DKP/*125* /2019/IŻ

Gdańsk, dnia 06.02.2019r.

**Dotyczy inwestycji pod nazwą: „Budowa dwupoziomowego pawilonu przeznaczanego na laboratoria i pracownie, które będą przeznaczone dla uczniów Zespołu Szkół Morskich w Gdańsku na potrzeby kształcenia w zawodach technik mechanik okrętowy, technik eksploatacji portów i terminali, technik logistyk, technik spedytor, technik nawigator w branży Transport, logistyka i motoryzacja”**

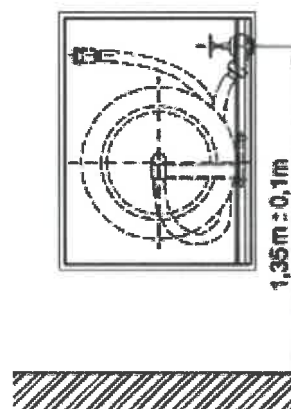
Proszę o udostępnienie detali dla zabudów szafek hydrantowych

Zamawiający informuje, że projektowane są dwa hydranty na każdej kondygnacji. Wewnętrzne szafki montowane są w przygotowanej wnęcie pod hydrant wnekowy wewnętrzny DN 25 z węzłem półsztywnym o długości 30 m. Montaż zgodny z wymaganiami producenta.

Schemat montażu we wnęcie ściiennej:
